Stadt Zug

Chollerstrasse

Betriebs- und Gestaltungskonzept

17.143 / 09. Mai 2018, rev. 17. Juni 2021, rev. 05. Oktober 2022, rev. 17. April 2023, rev. 16. September 2025

Abbildung 10: Querschnitt Variante 3

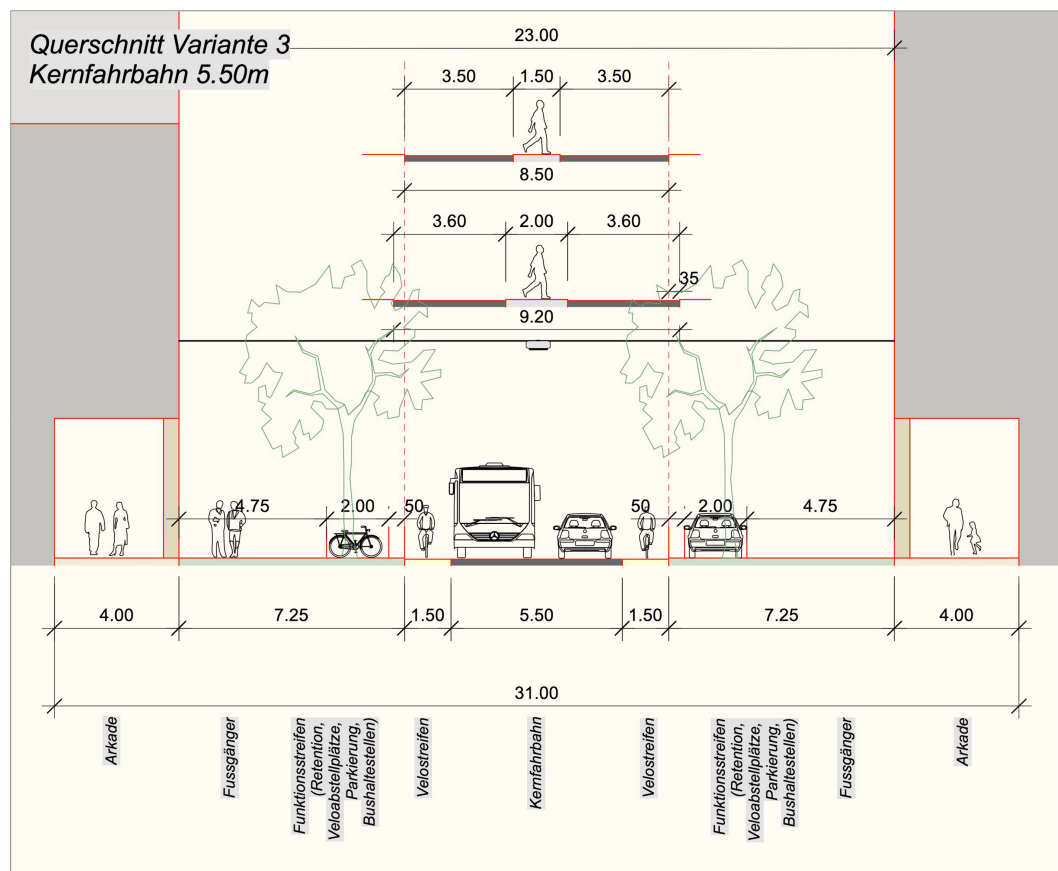
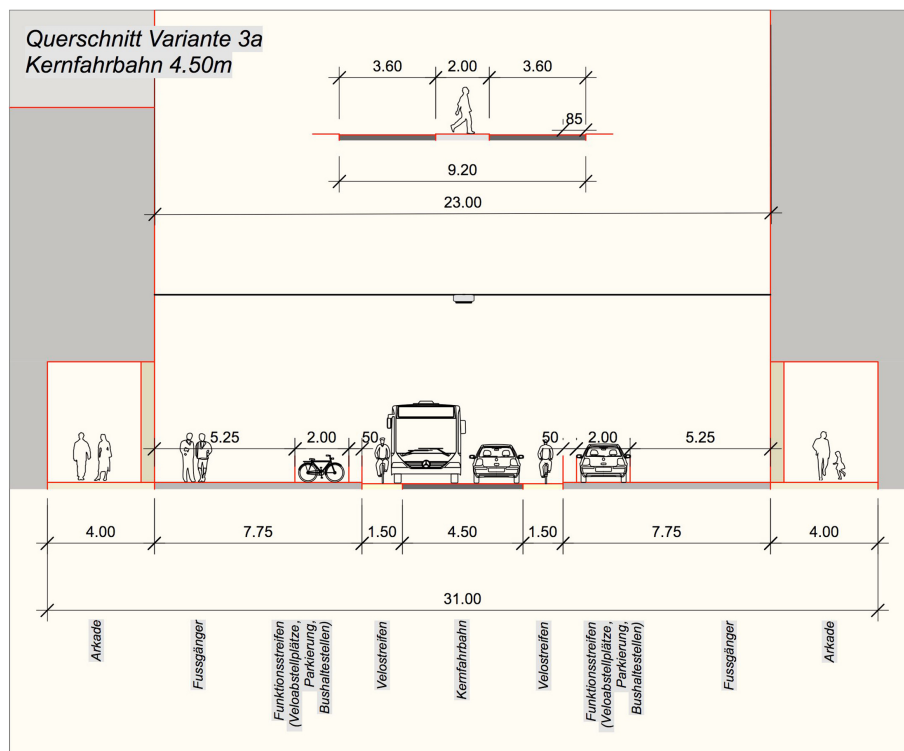
3.1	Oswald Weber	Veloverkehr	Entlang der Chollerstrasse baulich abgesetzte und richtungstrennte Radfahrbahnen vorsehen.	x				Kp. 3.2 (S. 13) Kp. 4.8 Kp. 4.9	Die Variante eines baulich abgesetzten, richtungstrennten Veloweges entlang der Chollerstrasse wurde geprüft. Sie wurde verworfen, weil sie Auswirkungen auf die geplante Gebäudedimension hätte (Sichtweiten) und die Durchlässigkeit für den Veloverkehr einschränkt. Das Vorhandensein der Veloinfrastruktur entlang der Chollerstrasse hat einen Zusammenhang mit dem Ausbaustandard / Verkehrsaufkommen des jeweiligen Abschnitts. Grundsätzlich ist jedoch in unmittelbarer Nähe zu Chollerstrasse (Parkquai) eine baulich abgegrenzte Veloführung geplant.
